SMART GAS Monfalcone, Italia

Distribuzione GNL in Regione Friuli-Venezia Giulia

Valutazione dell'impatto paesaggistico e fotoinserimenti

Doc. No. P0030812-1-H27 Rev. 0 - Febbraio 2023

**INSERIMENTO TORCIA
FOTOSIMULAZIONI**

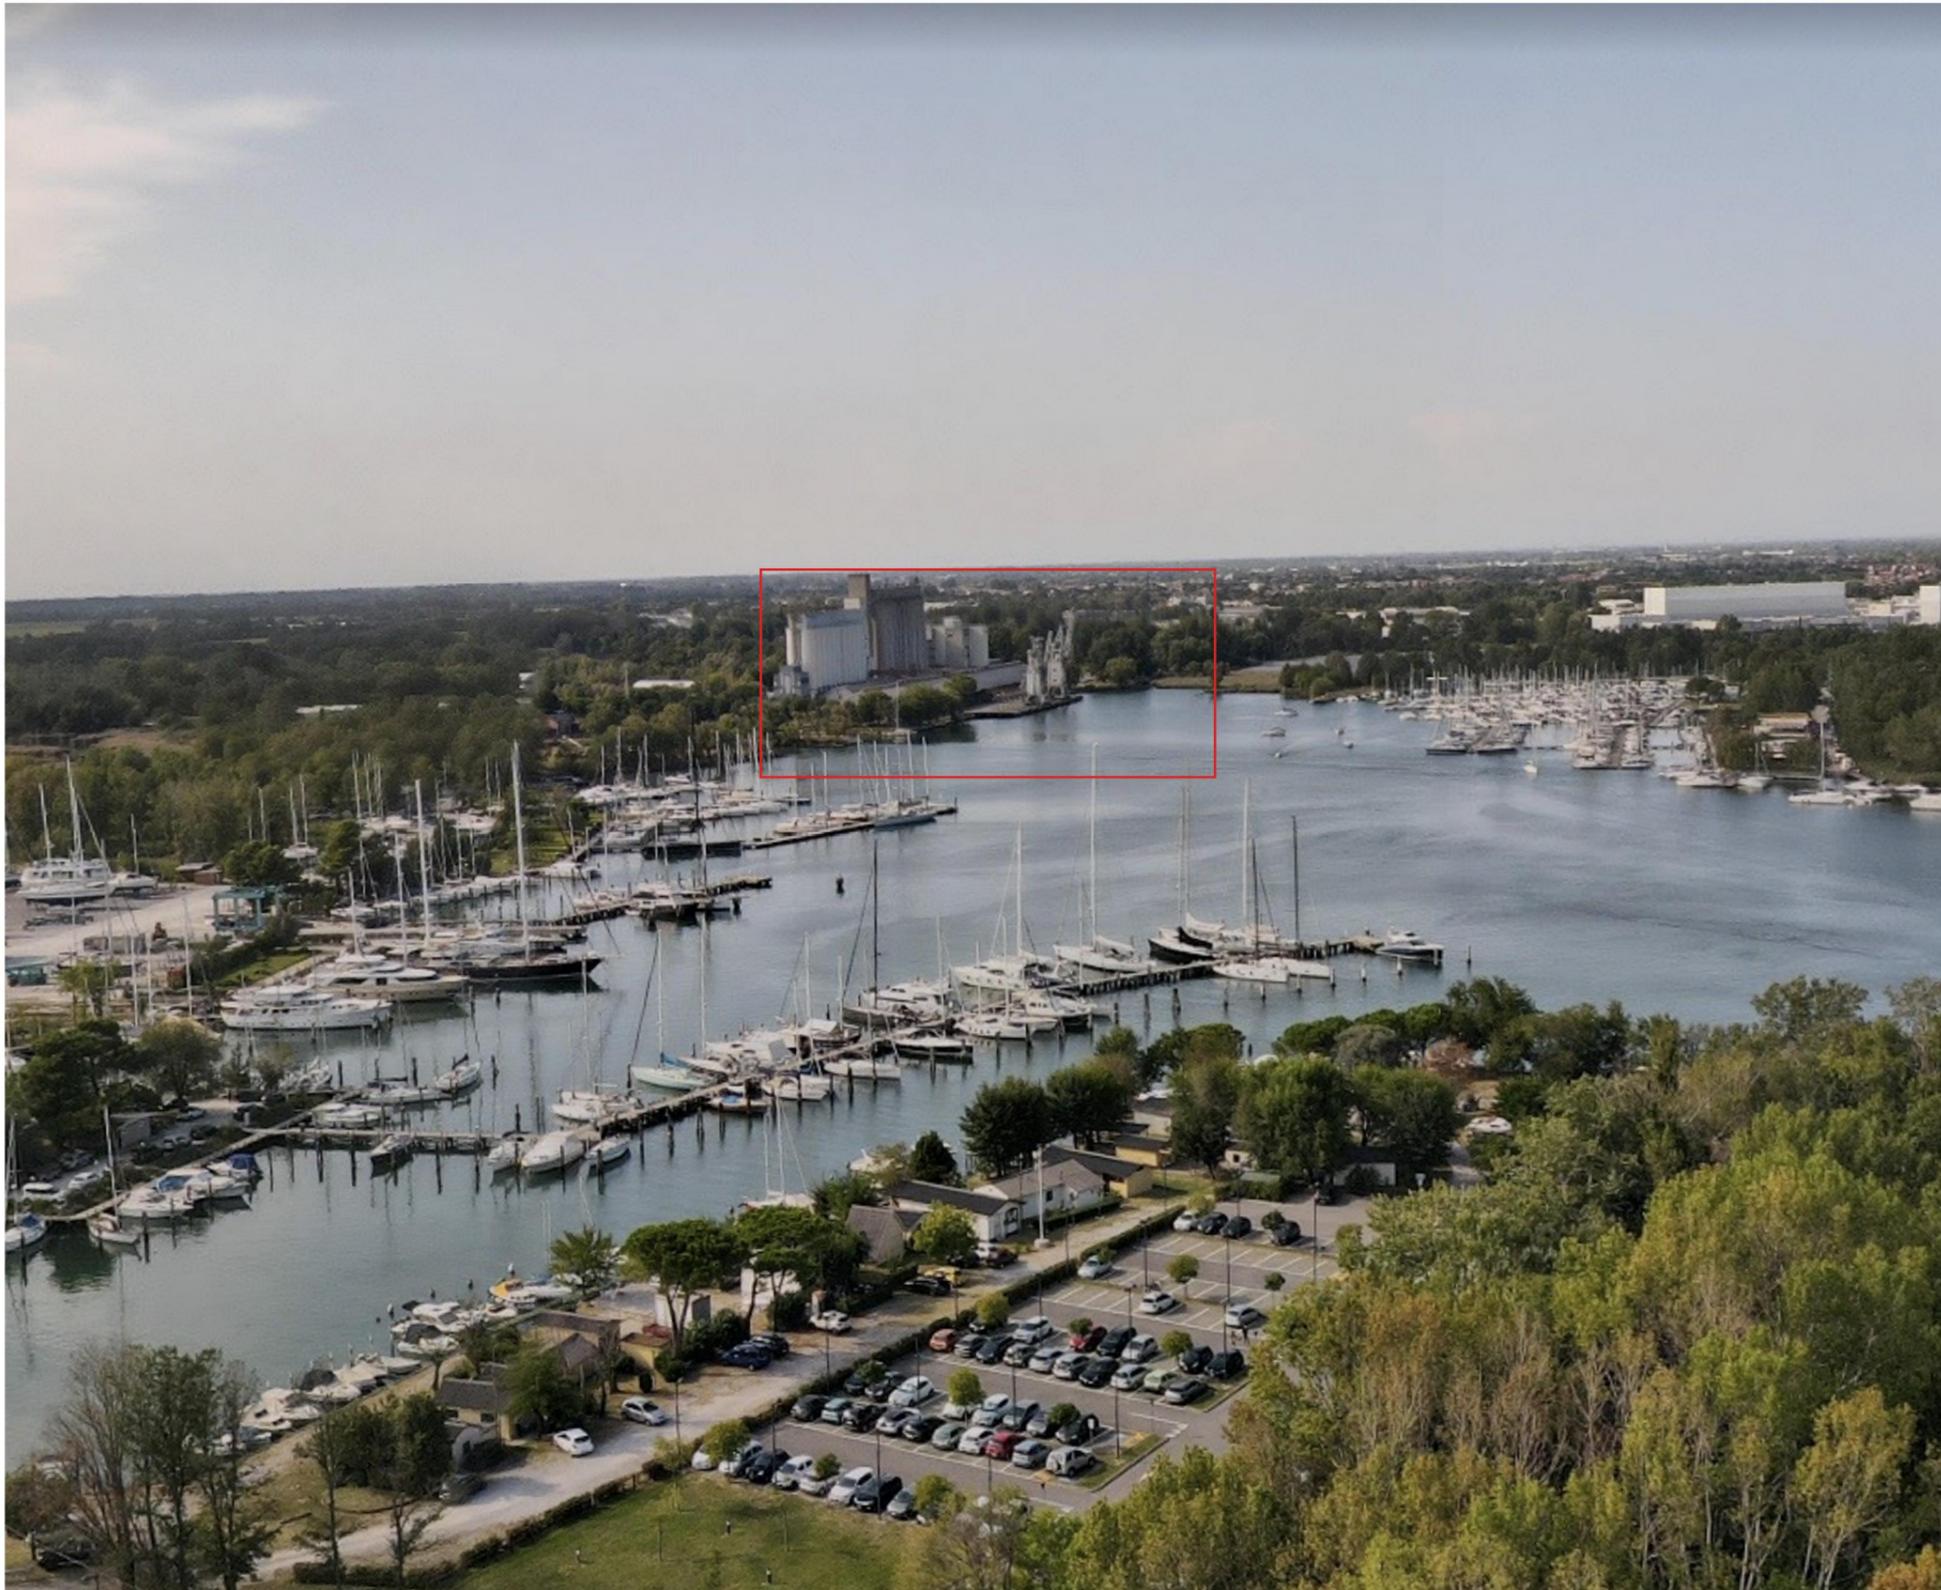
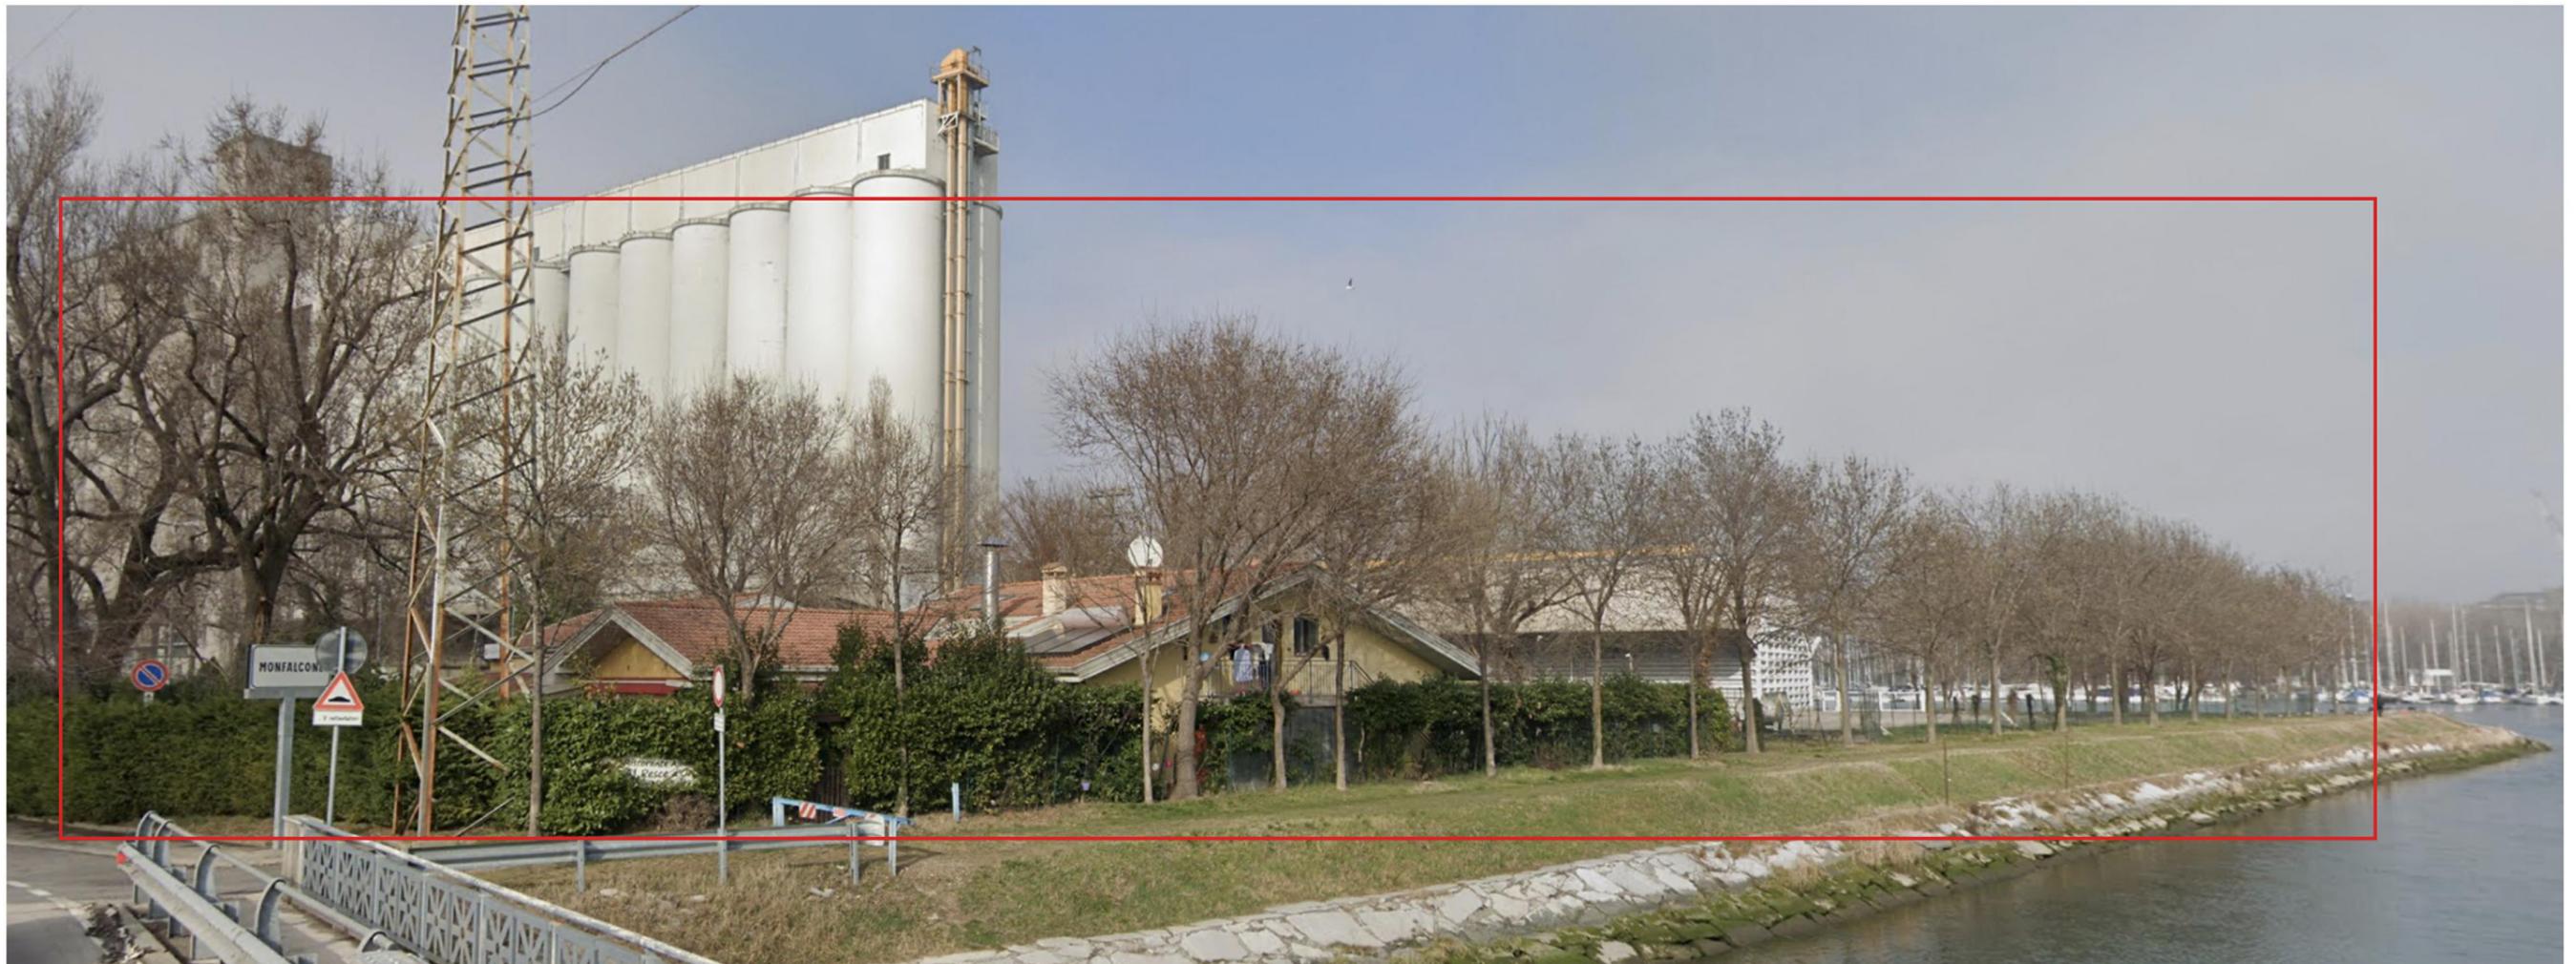
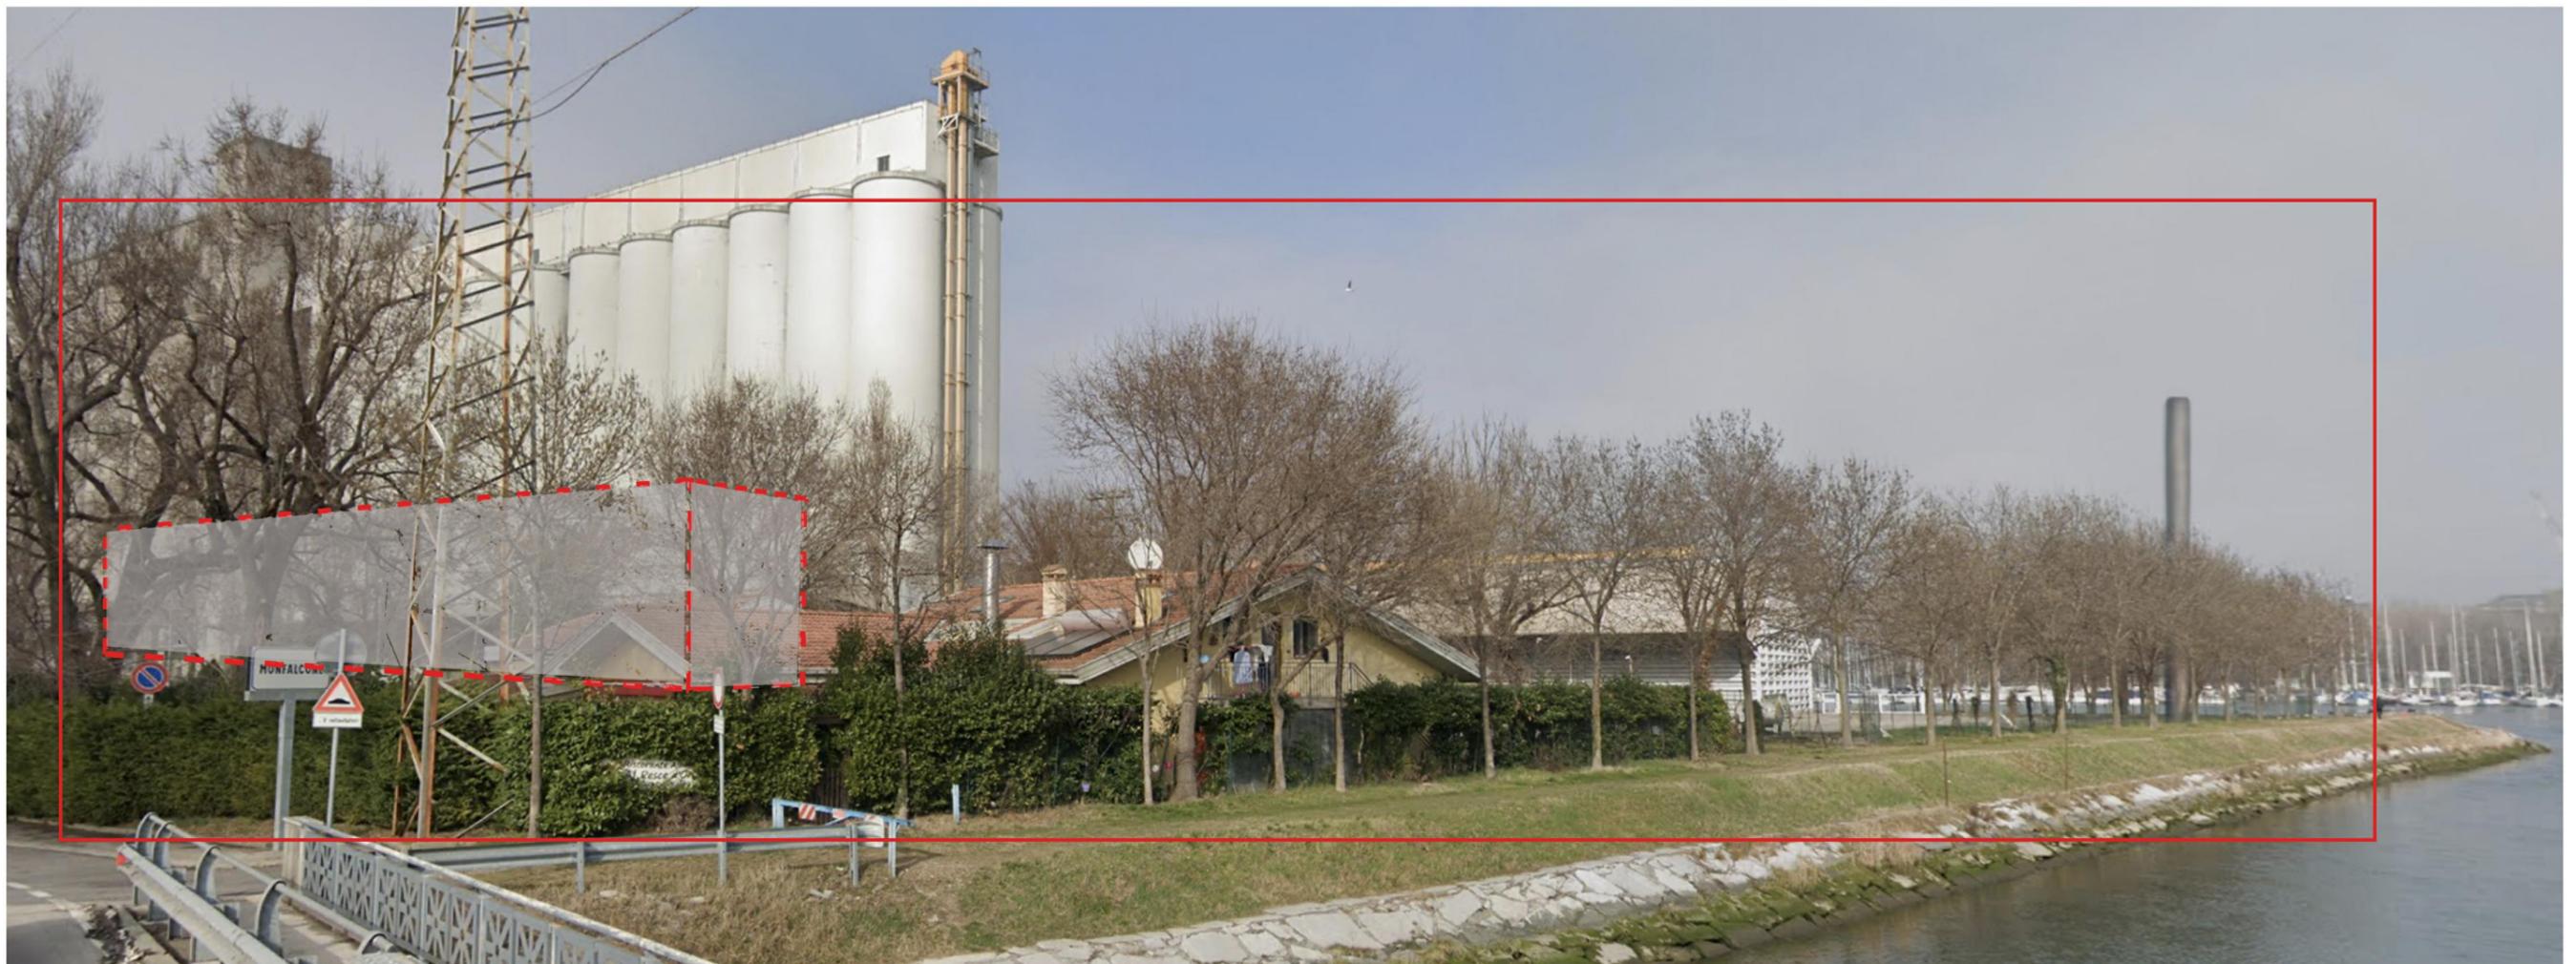
Si rileva che nei fotoinserimenti elaborati non viene simulata la presenza della struttura della torcia, alta 35 metri, che andrebbe inserita sia nella configurazione accesa che nella configurazione "non attiva", ma con fiamma pilota accesa al fine di comprendere l'impatto paesaggistico nella sua completezza."

Al fine di rispondere all'osservazione, si è proceduto ad un **aggiornamento delle fotosimulazioni con l'inserimento della torcia**, prevista all'estremità meridionale del molo.

Le immagini aggiornate riportano quindi la torcia sia nella situazione ordinaria, caratterizzata dall'assenza di una fiamma in sommità, sia in situazione emergenziale. In quest'ultimo caso, la torcia presenta una fiamma: tuttavia, va tenuto presente che questa condizione è legata a momenti di emergenza, quindi sporadici e di durata limitata. **Normalmente e per la maggior parte del tempo, la torcia, di fatto, non presenta fiamme all'estremità.**

La fotosimulazione rappresenta la torcia nella situazione ordinaria, caratterizzata dall'assenza di fiamma.

La fotosimulazione rappresenta la torcia in situazione emergenziale: in questo solo caso si percepisce la presenza di una fiamma. Si tratta tuttavia di una condizione legata a casi di emergenza e di durata limitata.
